## 特定廃棄物管理施設の変更に係る設計及び工事の計画の変更の認可申請書に係る確認事項について

令和4年2月17日  
 国立研究開発法人日本原子力研究開発機構  
 大洗研究所 環境保全部

## ●固体廃棄物減容処理施設の設置

特定廃棄物管理施設の変更に係る設計及び工事の計画の変更の認可申請書（固体廃棄物減容処理施設の設置）の一部補正（令和3年11月30日付）への問合せに対する回答

別図-1 固体廃棄物減容処理施設の設置位置周辺のボーリング位置

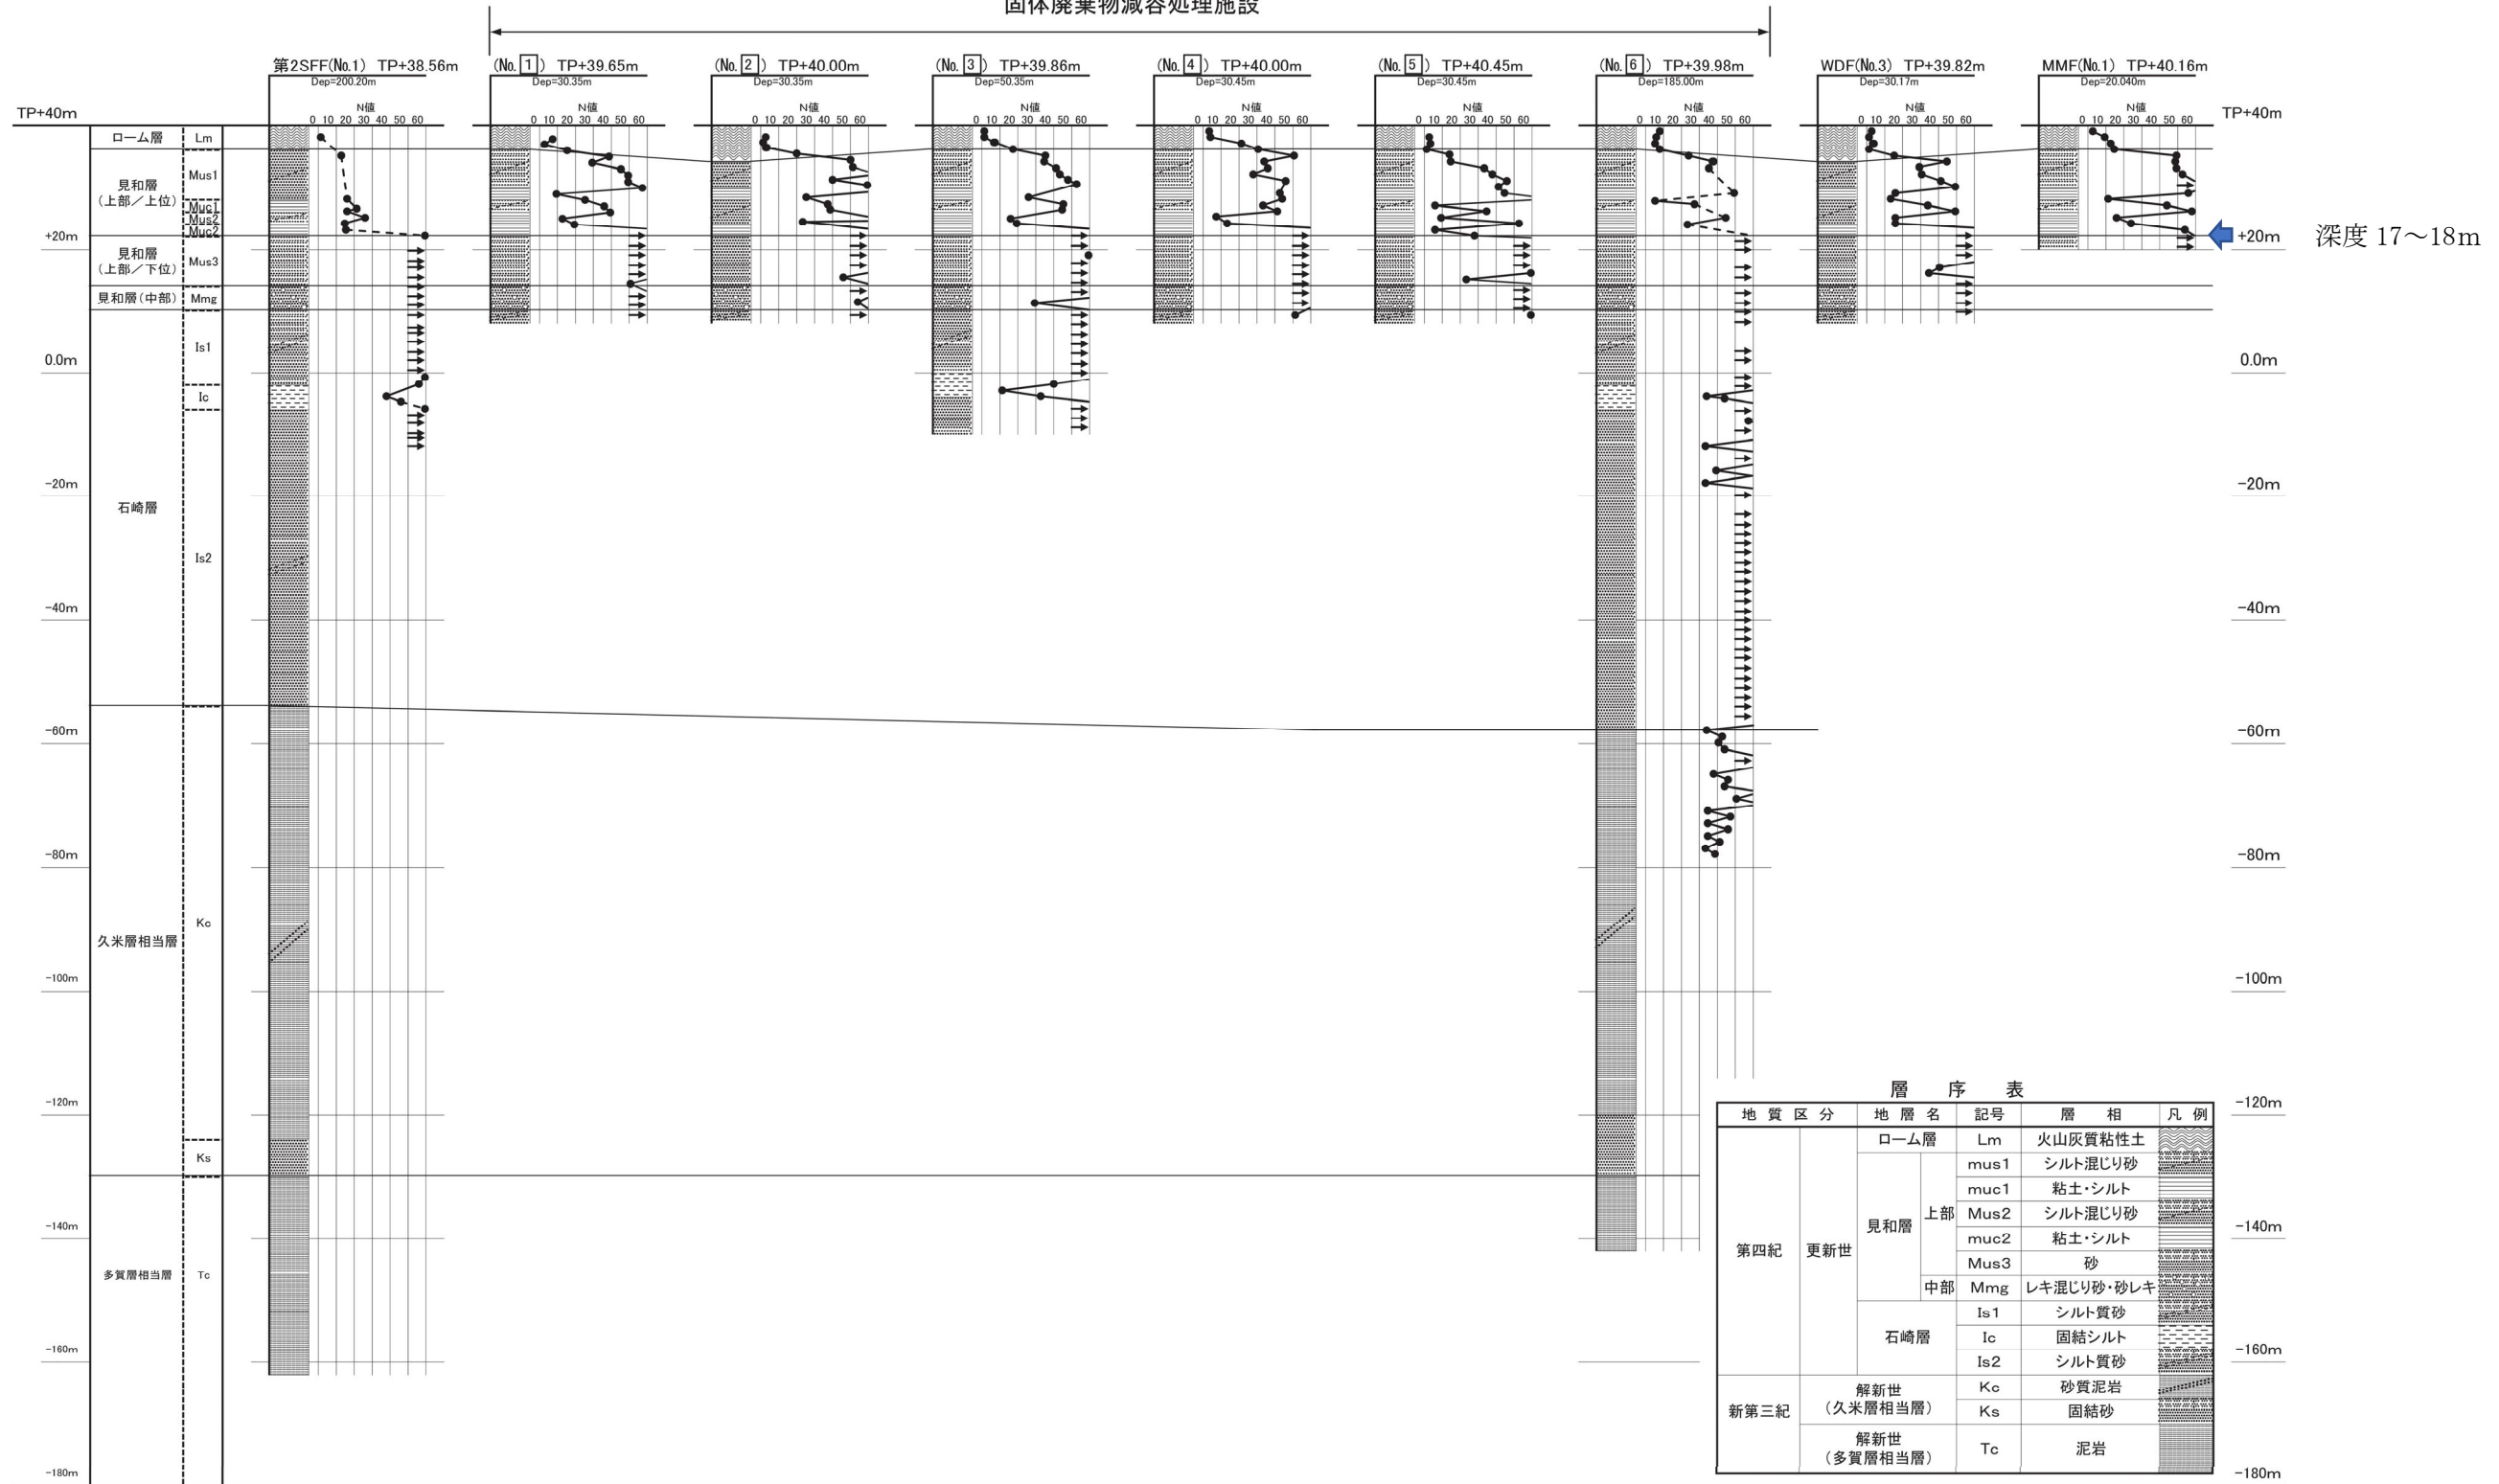
確認事項	回答内容、対応状況
1-1	<p>「固体廃棄物減容処理施設は、耐震設計上の重要度を B クラスとして設計している。」の記載に対して、固体廃棄物減容処理施設は B クラス及び C クラスであるため、記載を見直すこと。</p>	<p>固体廃棄物減容処理施設の建家を B クラスで設計していることから、本記載としている。 したがって、「固体廃棄物減容処理施設は、耐震設計上の重要度を B クラスとして設計している。」から「固体廃棄物減容処理施設建家は、耐震設計上の重要度を B クラスとして設計している。」に修正する。</p>
2	<ul style="list-style-type: none"> <li>設計仕様において短期許容支持力の記載がない（設計方針との整合）</li> </ul>	<p>設計条件及び仕様の「表-9 固体廃棄物減容処理施設建家 杭の許容支持力」に短期許容支持力（4000kN/本）を記載する。</p> <p>詳細については資料-3 に示す。</p>
3	<ul style="list-style-type: none"> <li>N 値 50 以上の層が OWTF の設置区域にどの様に分布しているのか。基礎の杭と支持層との関係を示されたい。</li> </ul>	<p>固体廃棄物減容処理施設の設置位置の内側の 6 箇所と外側の 3 箇所のボーリング結果から、N 値が 50 以上となる層は、深度 17～18m であり、地質が水平に広がっていると推定できる。また、杭は 229 本打ち込みしているが、杭の最終深度はいずれも 19m 以上あり、N 値が 50 以上となる深度より深い層に打ち込まれている。</p> <p>詳細については資料-4 に示す。</p>
4	<ul style="list-style-type: none"> <li>各杭にかかる長期荷重及び短期荷重の算定根拠。</li> </ul>	<p>杭の長期許容支持力及び短期許容支持力は、平成 13 年国土交通省告示第 1113 号第 5 に準じて算出した。長期許容支持力は、杭の先端の断面積、閉塞効率、地盤の許容応力度から算出し、短期許容支持力は長期許容支持力の 2 倍とした。</p> <p>詳細については資料-5 に示す。</p>

固体廃棄物減容処理施設設置位置の、内側の 6 箇所と外側の 3 箇所のボーリング位置を別図-1 に、ボーリング結果を別図-2 に示す。

固体廃棄物減容処理施設の減容処理設備、計測制御系統施設、放射線管理施設及びその他廃棄物管理設備の附属施設を設置する建物・構築物は、地震の発生によって生ずるおそれがある当該施設の安全機能の喪失に起因する放射線による公衆への影響の程度に応じて算定した地震力が作用した場合においても、杭の許容応力度を評価し、圧縮・曲げ・せん断が材料強度以下であることを確認することで、当該施設を十分に支持することができる地盤に施設する設計とする。

杭の支持力は、杭の設計軸力が、許容支持力以下であることを確認する。その結果、杭の長期設計軸力 (1844kN/本) 及び短期設計軸力 (2911kN/本) がそれぞれ長期許容支持力 (2000kN/本) 及び短期許容支持力 (4000kN/本)

別図-4 集中監視設備及び計測制御系統設備の警報信号系統図

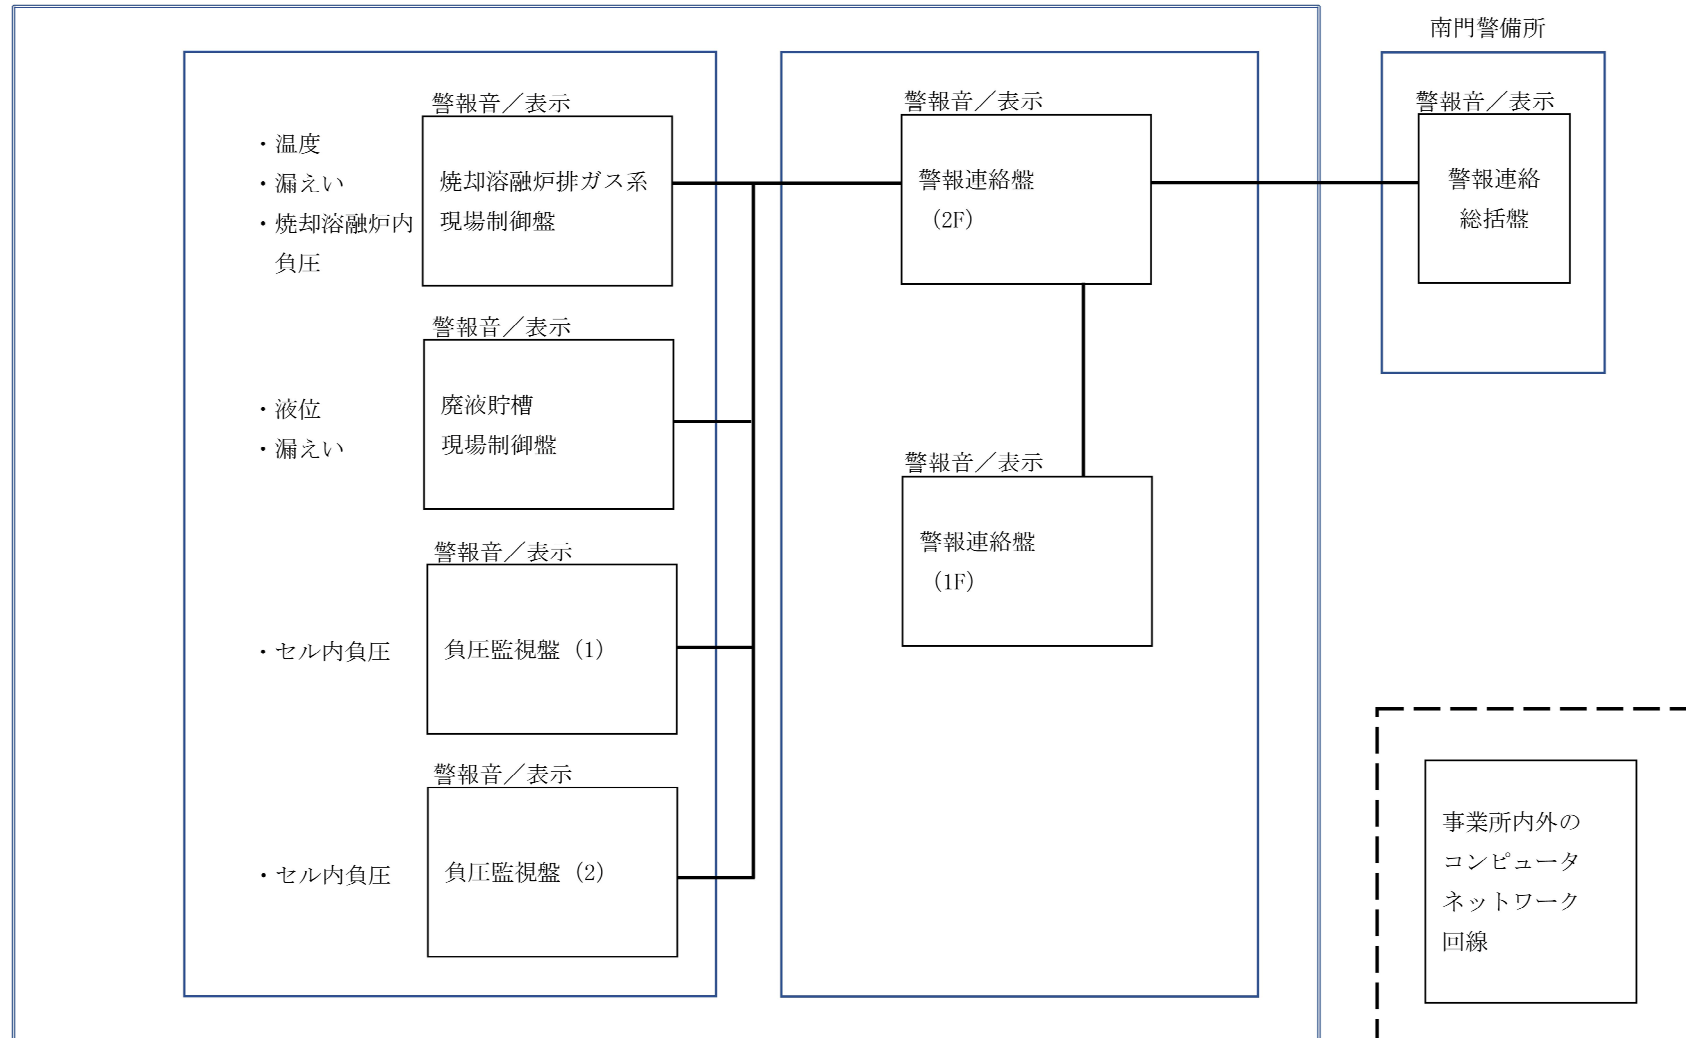
確認事項	回答内容、対応状況
<b>第9条（不法侵入）</b>		
1	<ul style="list-style-type: none"> <li>南門警備所の警報連絡総括盤について、事業所外とのネットワーク回線に対する独立性を確認したい。</li> </ul>	<p>南門警備所の警報連絡総括盤は、事業所外とのネットワーク回線に接続していない。</p> <p>また、固体廃棄物減容処理施設の警報連絡盤と南門警備所の警報連絡総括盤は回線を直接接続しており、その信号伝達経路に他のネットワーク回線を接続していない。</p> <p>独立性の確認方法については、南門警備所の警報連絡総括盤が、事業所外とのネットワーク回線に接続していないことを目視で確認できる。また、警報連絡総括盤から IDF まで、専用配線となっていることを確認でき、IDF から固体廃棄物減容処理施設まで、独立した配線を目視で確認できる。</p>
2	<ul style="list-style-type: none"> <li>爆発性又は易燃性を有する物件が持ち込まれることがないよう、郵便物や宅配物の確認の記載はあるが、郵便物や宅配物以外の確認の方法を示すこと。また、施設側での確認の方法を示すこと。</li> </ul>	<p>郵便物や宅配物以外に持ち込まれる物品の確認の方法として、警備所における臨時立入者に対する公的身分証明書の確認、入構車両の点検、必要に応じて実施する持込品確認方法を記載する。</p> <p>施設側での確認方法として、管理区域へ立ち入る者は、業務上必要でない物品を持ち込まない。管理区域への物品の持込み及び管理区域からの持出しに際しては、管理区域の出入口で確認する。ただし、放射性廃棄物の運搬容器、大型機器といった運搬車両を用いての搬出入に際しては、搬入口において確認する。</p> <p>臨時立入者が業務で管理区域へ立ち入る場合は、業務に必要な物以外の物を持ち込ませないよう、常時立入者が管理区域の出入口で開梱の上、目視で確認を行うことを記載する。また、廃棄物管理施設内においては、臨時立入者に常時立入者が同行し、管理を行う旨を記載する。</p>

このため、計測制御設備及び集中監視設備用の通信回線は、万一のサイバーテロの影響を受けないよう、事業所内外のコンピュータネットワーク回線

と独立した設計としている。

固体廃棄物減容処理施設においても同様である。

集中監視設備及び計測制御設備の警報信号系統を別図-4 に示す。

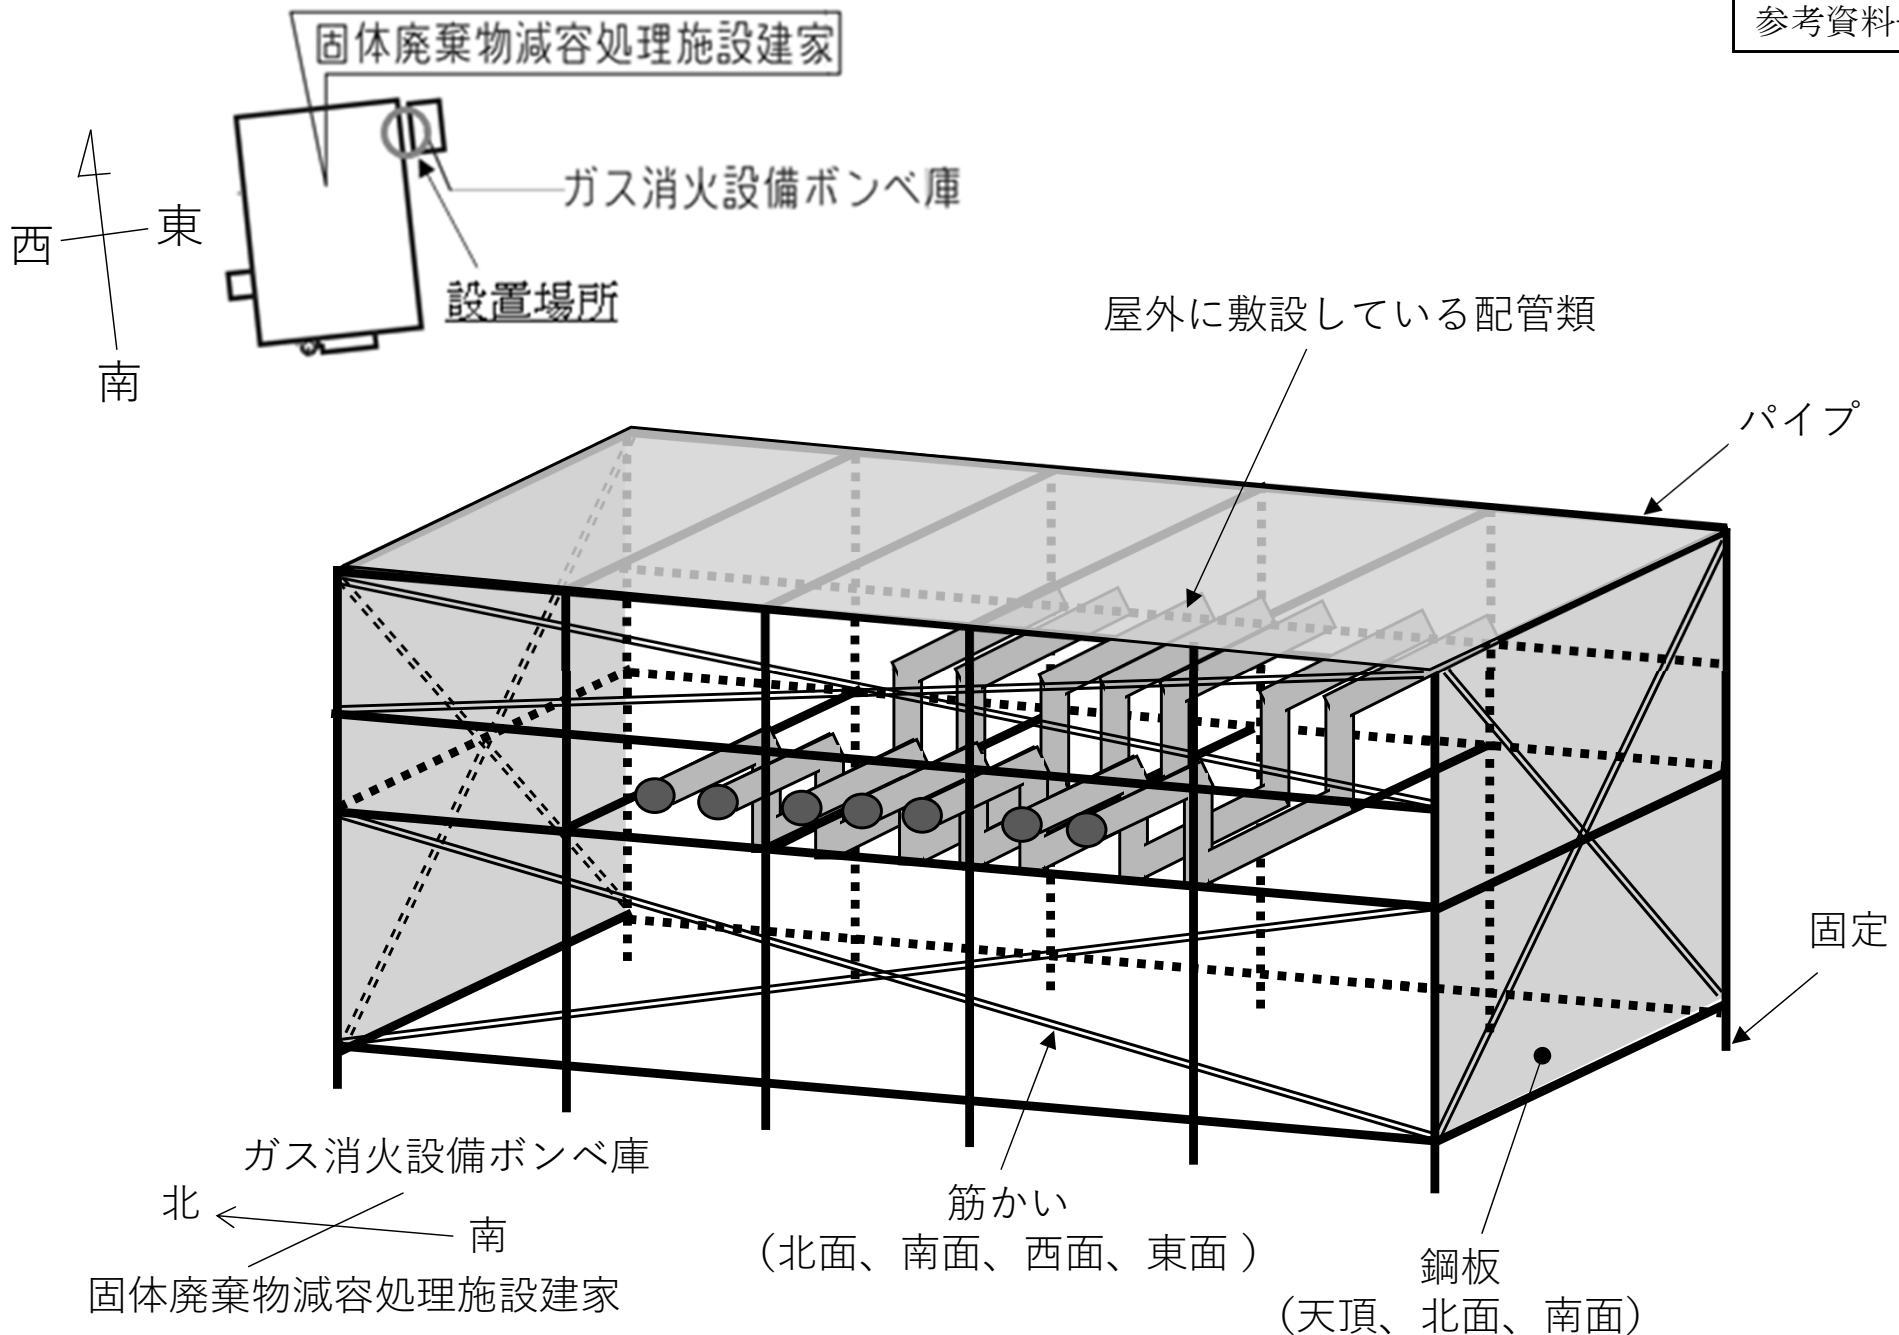
確認事項	回答内容、対応状況
6-3	<p>本-1-29            廃棄物管理施設の評価として9mで135℃としているが、OWTFは廃棄物管理施設と比較して評価条件が下回るとしているため、廃棄物管理施設としては7.5m、160℃の条件を示すのが適切ではないでしょうか。</p>	<p>廃棄物管理施設周辺の樹木を伐採し、廃棄物管理施設として防火帯相当のエリアを9.0mで管理できることから、設工認においては、廃棄物管理施設の現状の条件かつ廃棄物管理施設として管理する同一の条件である防火帯相当エリア9.0mでの評価を記載している。</p> <p>固体廃棄物減容処理施設東側の森林火災で評価しているエリアは、現状の樹木の植生を調査し、環境条件（防火帯相当エリア及び樹冠率）が、廃棄物管理施設の評価条件を下回るとしている。</p> <p>しかしながら、このエリアは地元自治体の要請により保安林として植林を行っているエリアであり、今後植生状況が変化し、現状の植生条件（樹冠率0.067）を上回ることが考えられる。</p> <p>このため、廃棄物管理施設の評価条件である防火帯相当エリア9.0m及び樹冠率0.3を超えないように管理することとしている。</p> <p>なお、7.5m、160℃の評価条件は、事業変更許可に示される当時の現地調査より設定したものであるが、事業変更許可での重畳評価のうち航空機落下後の森林火災評価において、評価当時の現地調査より、9.0mの評価条件を設定している。</p> <p>許可書（第八条-97）「施設と森林との最短の距離は、最近の状況を考慮し、これを9mとした。」</p>
6-4	<p>本-1-29            廃棄物管理施設の評価として9mで135℃と比較して、OWTFは評価条件が下回っていますが、OWTFの評価も9mで135℃であれば、評価条件が下回っているが温度は同じことの理解が難しいです。</p> <p>また、許可の航空機落下の評価（第8条-97）と森林火災の評価（第8条-6）の評価が異なり、比較する対象として適切なのかも疑問な点です。</p> <p>検討のこと。（廃棄物管理施設を下回っていることを強調するよりも、OWTFも同様にコンクリートの許容温度を超えないとの説明でよいのでは。または、比較するのであれば、160℃との比較がよいのでは。）</p>	<p>森林火災の影響評価における廃棄物管理施設と固体廃棄物減容処理施設の評価条件は同じであるため、評価結果の温度も同じです。</p> <p>廃棄物管理施設の評価条件で評価を行った結果、施設外壁面温度はコンクリートの耐熱温度以下となることを確認しています。</p> <p>参考として、評価条件と固体廃棄物減容処理施設の現在の環境条件を比較し、評価条件よりも環境条件が下回ることを確認しております。</p> <p>本文、森林火災の影響評価書及び技術基準を上記の内容に記載を見直します。</p> <p>詳細は資料-24に示す。</p>

森林火災は、廃棄物管理施設の敷地外で発生した森林火災が敷地内の草木に延焼した場合の影響について、大洗研究所外で発生した火災が飛び火し、敷地内の落ち葉及び立木へと延焼し、施設に隣接する立木(9.0m先)にまで燃え広がった時の施設外壁温度を評価する。この結果、最高温度は135℃であり、コンクリートの強度に影響がないとされている耐熱温度(200℃)には達しない。また、施設の内部の最高温度が、設備や機器の材料の耐熱温度を下回ることから、施設の安全性が損なわれるおそれはない。

森林火災の評価は、樹木の植生状況により廃棄物管理施設の最大値を上回る可能性がある。

固体廃棄物減容処理施設は、衛星写真及び現地調査の結果より、環境条件(防火帯相当のエリア及び樹冠率)が評価条件(防火帯相当のエリア9.0m及び樹冠率0.3)を下回ることを確認する。
